【公報種別】特許法第17条の2の規定による補正の掲載

【公開番号】特開2022-35363(P2022-35363A)

【手続補正書】

【図8】

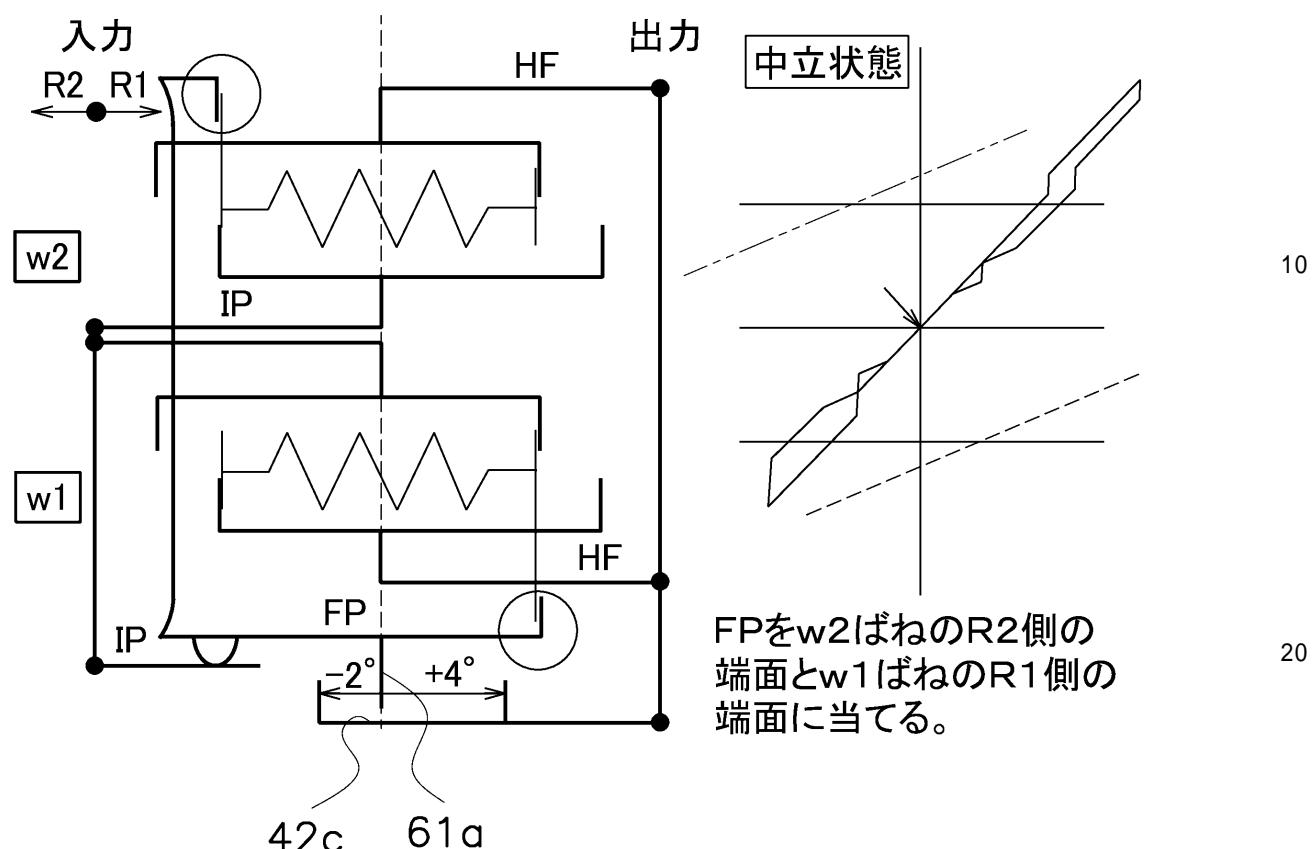
【手続補正8】

【補正対象書類名】図面

【補正対象項目名】図8

【補正方法】変更
